# Mobilitätsdrehscheibe Fürth Hauptbahnhof

Modernisierung und barrierefreier Ausbau  
Eisenbahn-Station, **Auszug: Breite der Zugänge,  
Verglasung der Aufzüge, Beteiligung der Stadt**

Sachstand 29. März 2023

Varianten Deutsche Bahn (rot) + Stadt Fürth (grün):

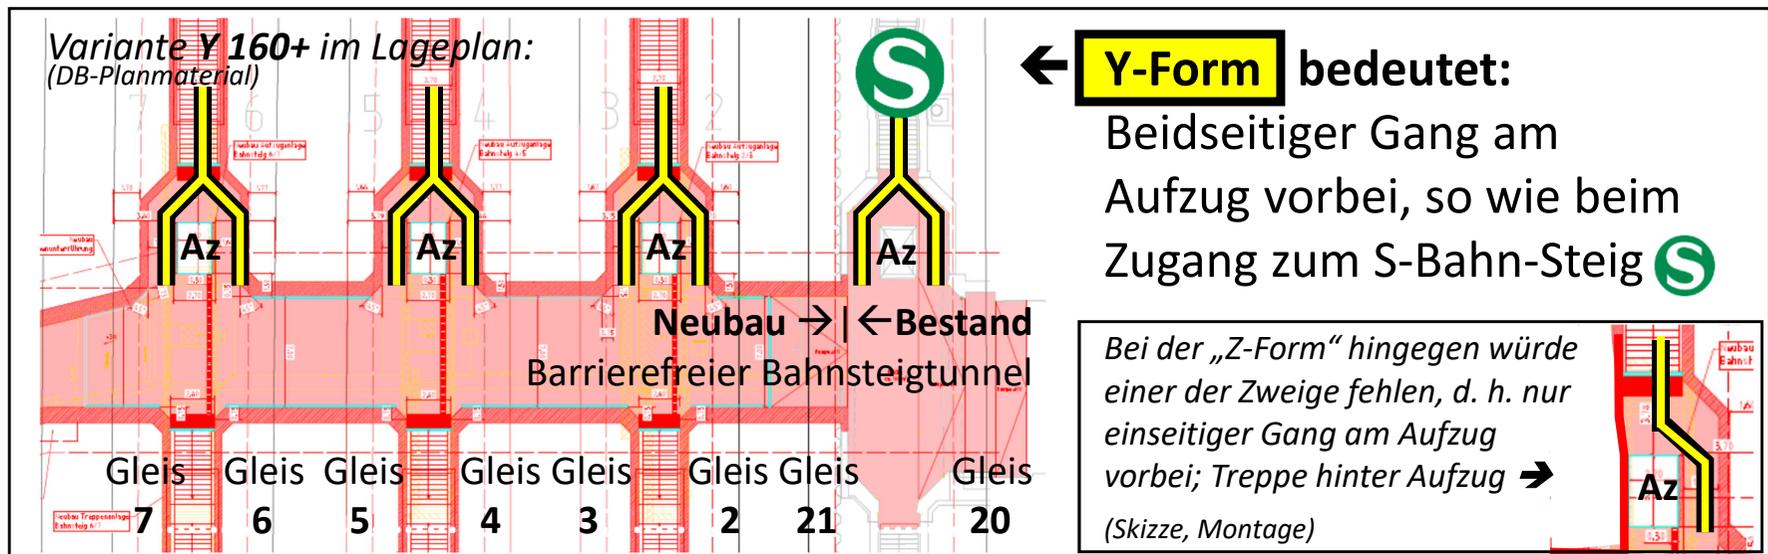
- ~~„Z 240“~~ ~~Z-Form mit 240 cm Durchgangsbreite~~
- „Y 160+“ **Y-Form** mit 160 cm + x Durchgangsbreite
- **„Y<sup>215</sup>/<sub>240</sub>“** **Y-Form** mit möglichst 240 cm, mind. jedoch mit 215 cm Durchgangsbreite

von DB  
inzwischen  
verworfen

(vgl. Bild 4 EFA 2002<sup>2</sup>, Bild 20 RAS<sup>3</sup> 06<sup>3</sup>, i. V. m. Bild 14 bis 18 EAHV 93<sup>4</sup>)

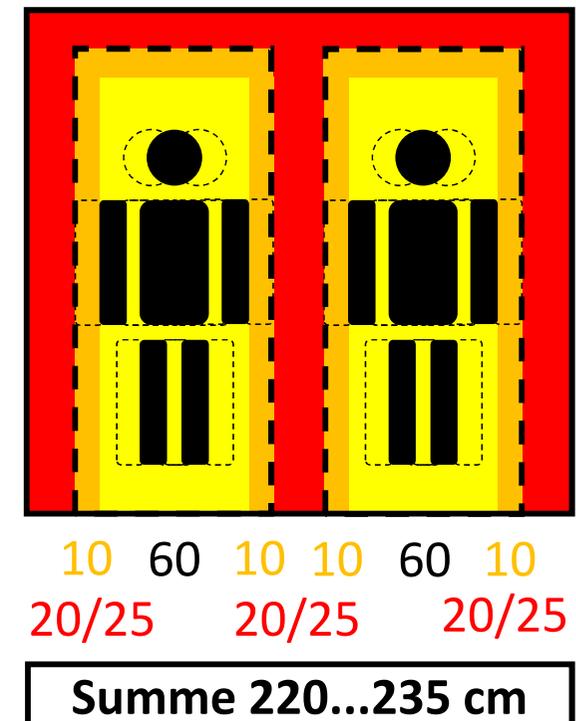
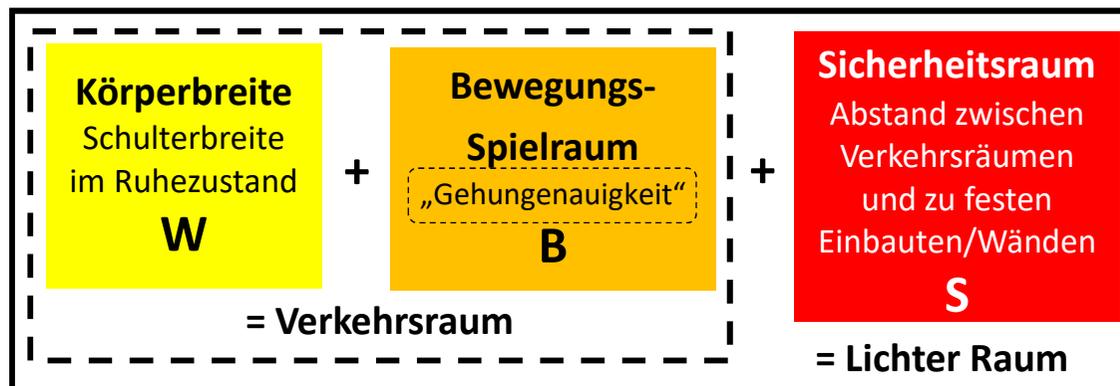
## Begründung Durchgangsbreite 215/besser 240 cm

- 160 cm sind „Kuschel-Breite“ (Beispiel: Ehe-Bett), ungeeignet f. Begegnung Fußgänger | Fußgänger
- 220...235 cm nach FGSV<sup>1</sup>-Normen und dies bereits nur für Personen ohne Gepäck oder Behinderung

f) Beispiele andernorts – **Durchgangsbreite neben Az,**

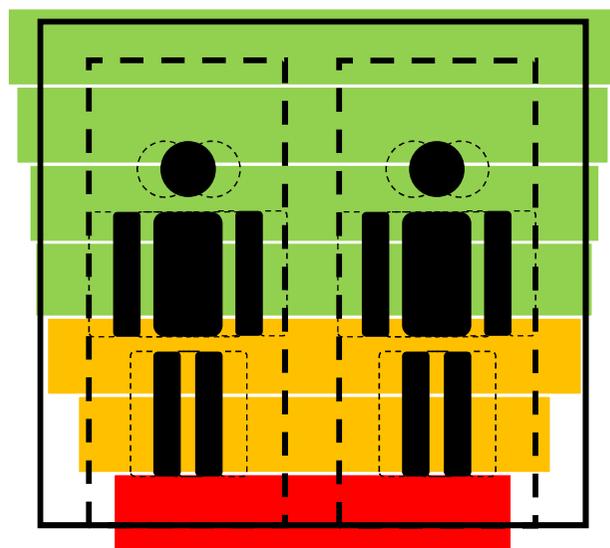
Bedarf 220/235 cm:

- ← Lichtenfels 245 cm
- ← Bamberg 238 cm Gl. 4/5
- ← Würzburg 229 cm
- ← Bamberg 224 cm Gl. 6/8
- ← Fürth Hbf 215 cm  (S)
- ← Ansbach 190 cm
- ← Fürth Hbf 160 cm
- „Y 160+“ (Planung der DB)

➔ Auch Fürth braucht „**Großstadt-würdige**“ Lösung:  
möglichst „**Y 240**“, mind. jedoch „**Y 215**“ (wie  S)

# Forderung Nr. II – Kompromiss

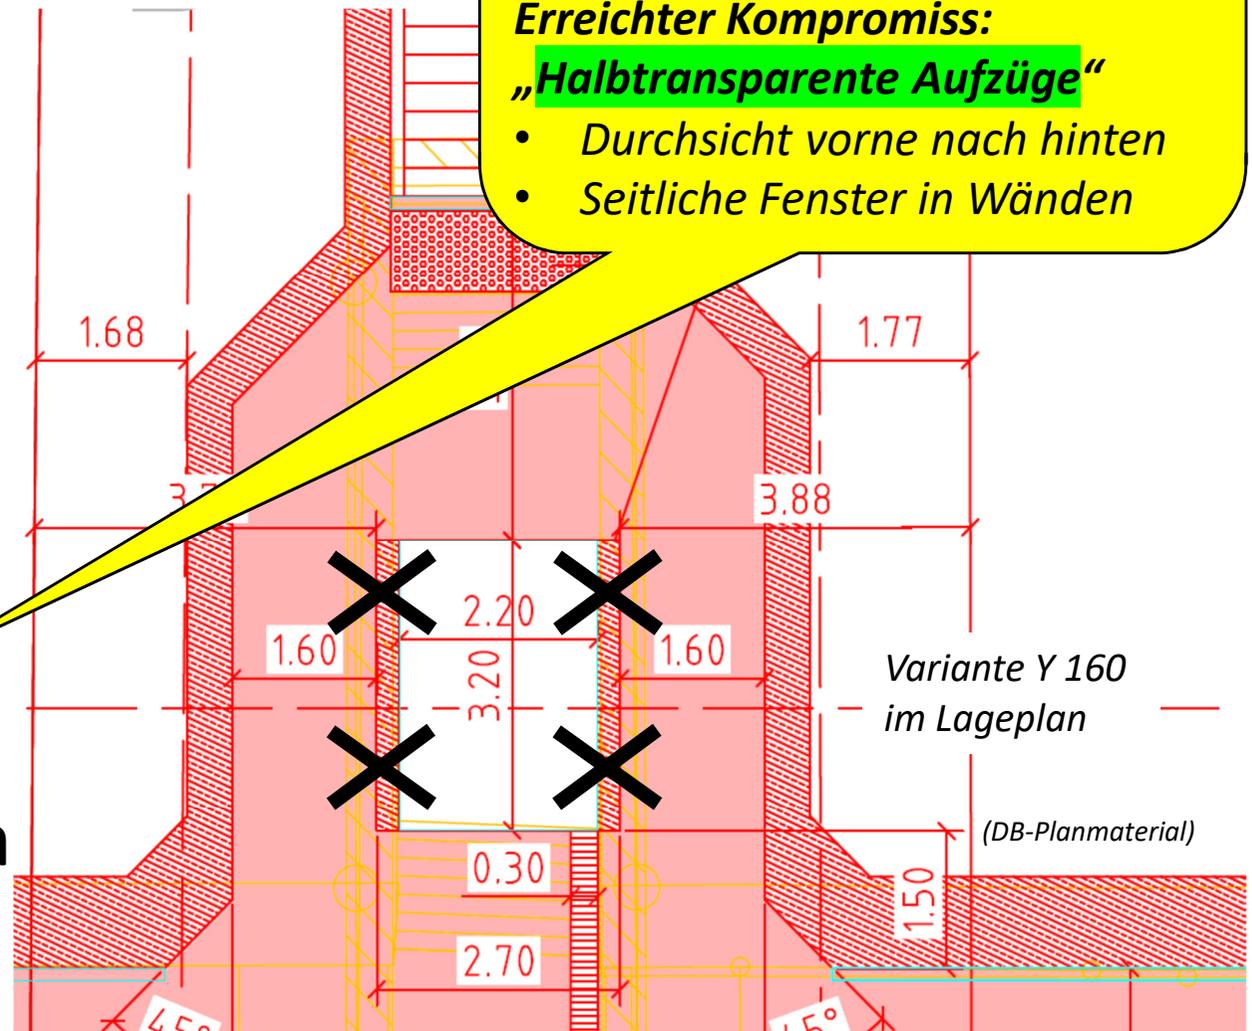
## Keine Aufzug-Schachtwände

(keine statisch nötigen/ undurchsichtigen Wände)

→ stattdessen durchsichtige Rundum-Verglasung der Aufzüge wie am Eingang zur

**Erkenntnis aus der Planung:**  
Rundum-Verglasung würde aus statischen Gründen Kosten und Bauzeit drastisch erhöhen.

**Erreichter Kompromiss:**

„Halbtransparente Aufzüge“

- Durchsicht vorne nach hinten
- Seitliche Fenster in Wänden
